Projekt 8

SCHERE STEIN PAPIER

Antrag zur Weiterbearbeitung

Antrag zur Überarbeitung

Situation 1:1500

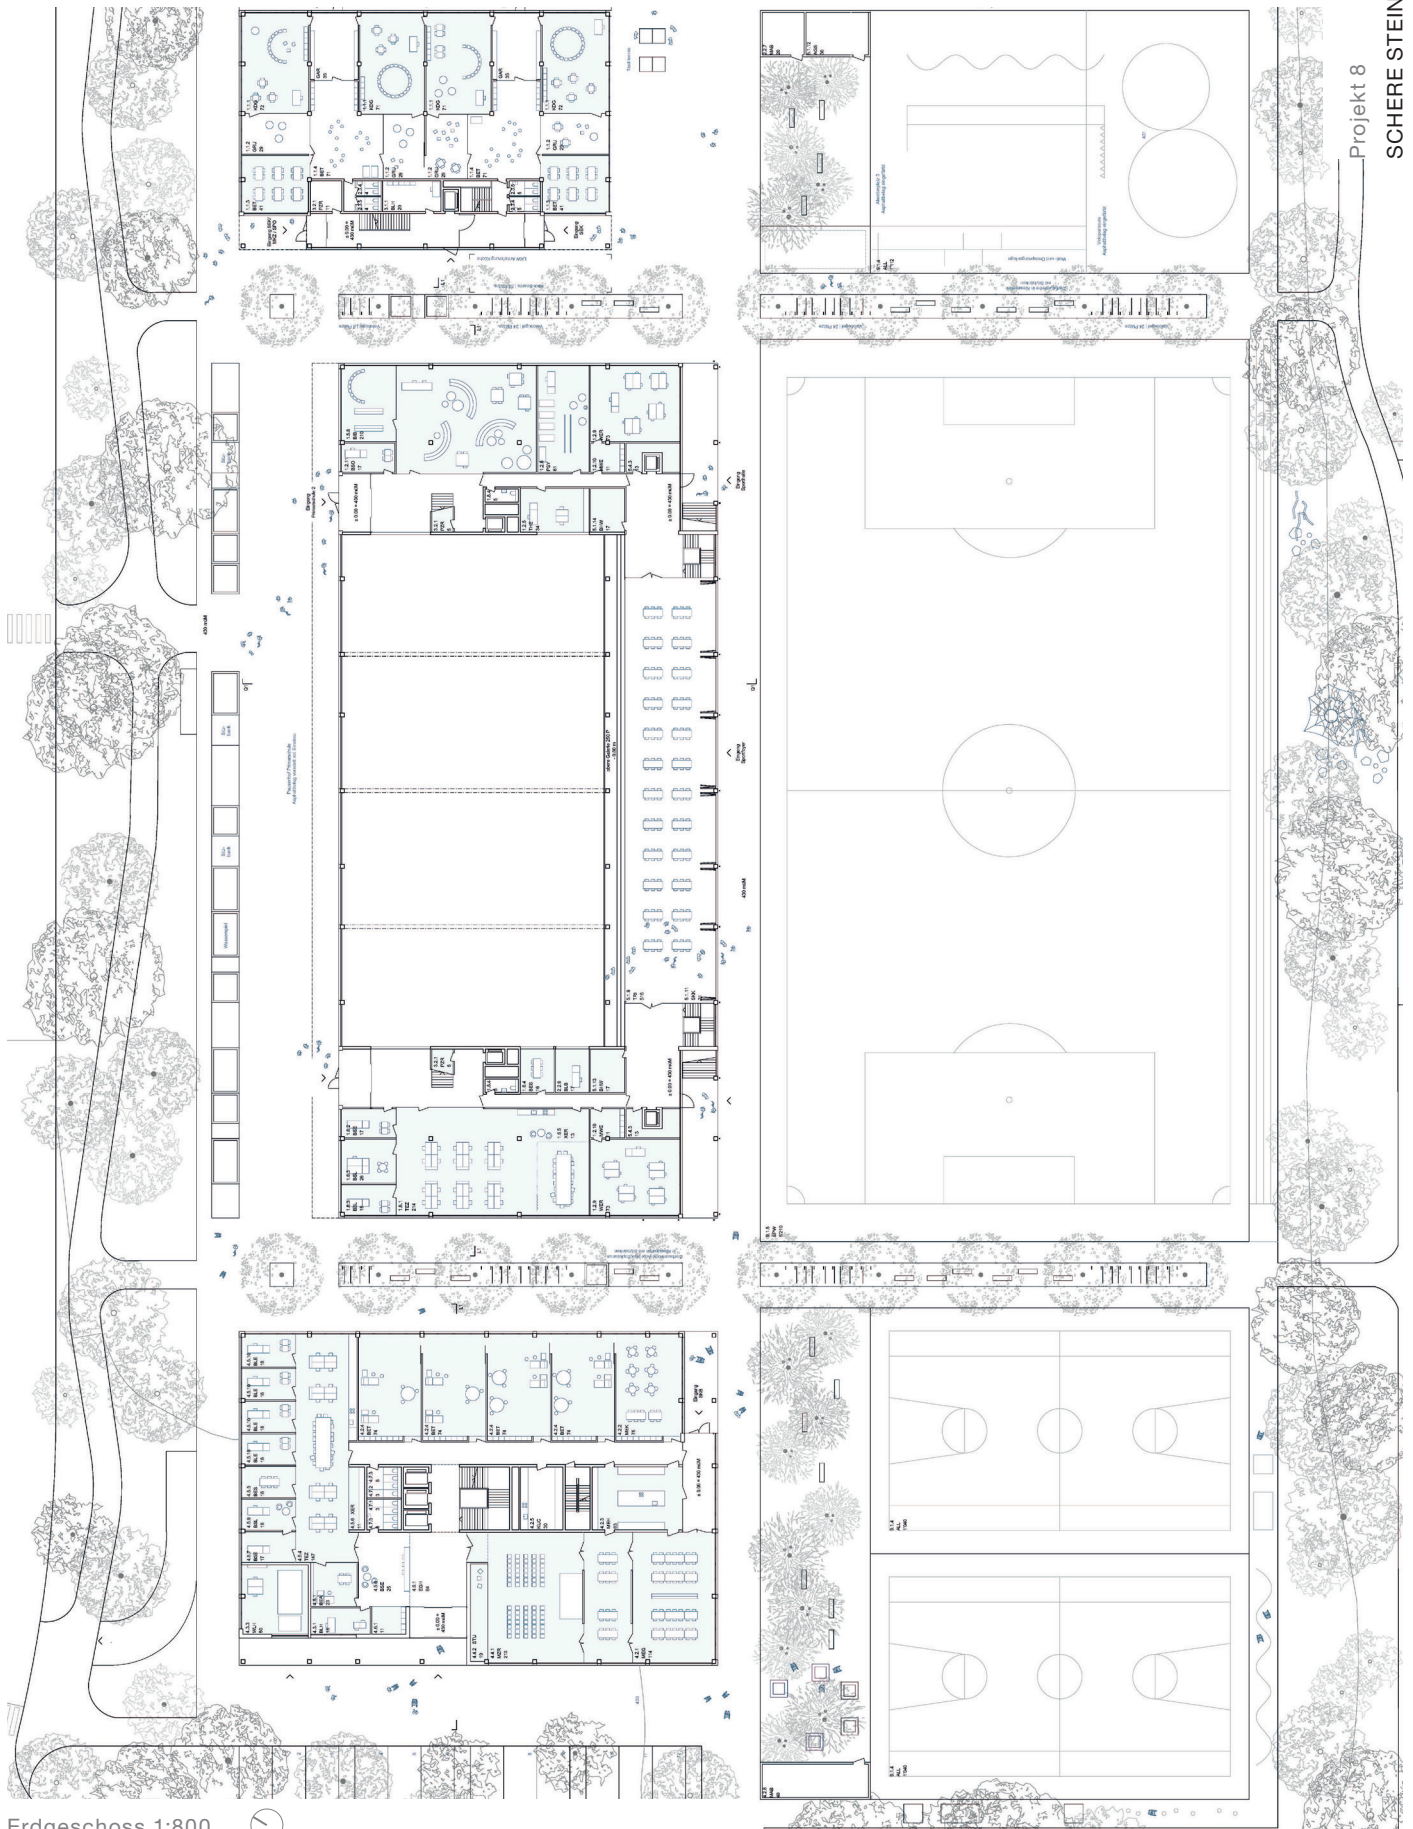
Durch die Konzentration der Neubauten auf die nördliche Parzellenhälfte wird gegen Süden ein grosszügiger Freiraum geschaffen. Das orthogonale Erschliessungssystem und die daran angebundenen Baumreihen strukturieren diesen in funktionale Einheiten und schaffen abwechslungsreiche räumliche Sequenzen durch verschiedenartige Aussenraumtypen. Im Kontext des Organischen Städtebaus mit seinem grundsätzlich locker gestreuten Baumbestand wirken die schnurgeraden Alleen aber etwas fremd. Die resultierende Gliederung des Freiraums sowie die Adressierung erscheinen klar. Die nach Süden ausgerichtete Terrasse der Primarschule mit den Strukturen für Kletterpflanzen verspricht, ein identitätsstiftender Ort für das neue grösste Schulhaus von Zürich, aber auch für das Quartier zu werden. Obwohl die Projektverfassenden sorgfältig die bestehenden Grünräume mit ihrer Vegetation analysiert haben, wird die prägnante und geschützte Buchengruppe an der Schörlistrasse leider einschneidend reduziert. Im Bereich der längsseitigen Grünsäume besteht mit den

Bestandswegen und den neuen Verbindungsachsen eine unnötige Wegverdopplung, vor allem unter Anbetracht, dass die langen, geraden Achsen keine Fortsetzung ins Quartier finden. Zugunsten einer besseren Einbettung wird der dritte Allwetterplatz nur in halber Grösse angeboten, dafür aber mit der Weitsprunganlage und dem Veloparcours kombiniert. Inakzeptabel gestaltet sich die Anlieferung der Mahlzeiten, welche eine Querung des Gesamtareals mit Wendemanöver auf dem Pausenplatz der Sekundarschule erfordert. Auch die offene Tiefgarageneinfahrt über den Grünzug ist nicht nachvollziehbar.

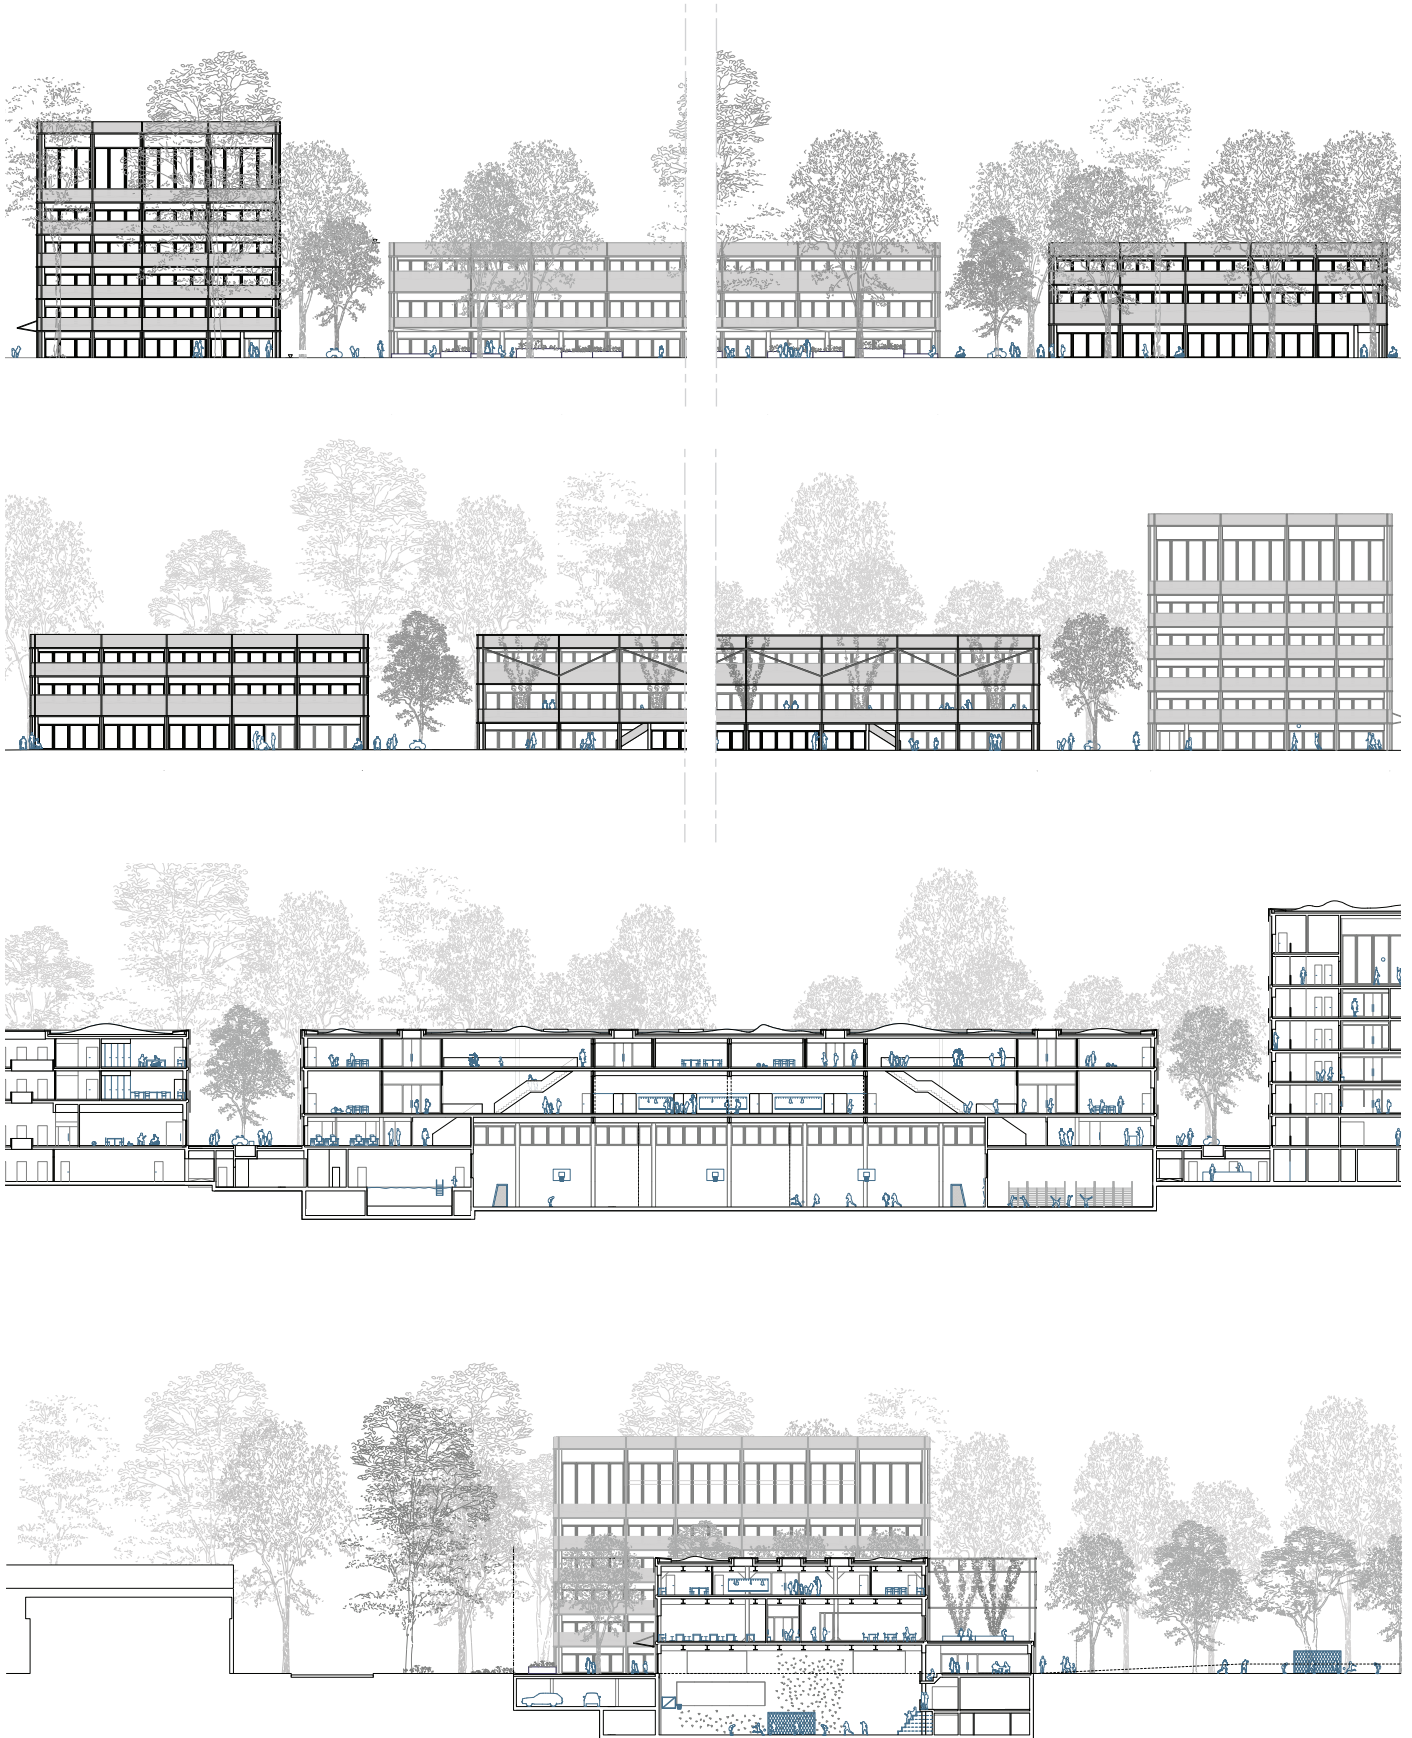
Äusserst ungenlenk stehen die Haupttreppen der Primarschule in den Eingangsbereichen. Ihre Lage verengt die Antrittspodeste und beschneidet dennoch sowohl die Deckenkonstruktion als auch den Luftraum der Sporthalle. Bei einer Geschosshöhe von 3,4 Metern scheint ein Treppenzwischenpodest unumgänglich, was den räumlich-strukturellen Konflikt weiter verschärft. Wünschenswert

wäre auch eine grosszügigere innere Erschliessung von der Primarschule zum Sportbereich anstelle der minimal bemessenen Korridore. Aufgrund der spiegelsymmetrischen Cluster-Anordnung ergeben sich im 2. Obergeschoss der Primarschule zwei gefangene, lediglich zenital belichtete Betreuungsräume, was eine potenzielle zukünftige Umwandlung in Klassenzimmer verunmöglicht. Verbesserungsbedürftig erweist sich auch die Belichtungssituation der innenliegenden Betreuungs- und Gruppenräume im Kindergarten. Weitestgehend schlüssig organisiert sind aber die beiden Regelgeschosse der SKB, wenn auch erst mit bescheidenen räumlichen Qualitäten. Die Vorzone vor den Aufzügen ist aufgrund der Bedeutung für den Schulbetrieb aufzuwerten. Am kräftigsten zeigt sich das Projekt bei seiner mit Rankenpflanzen überwachsenen Terrasse der Primarschulmensa, deren bemerkenswerte Aufenthaltsqualität bei den anderen beiden Bauten umso mehr fehlt.
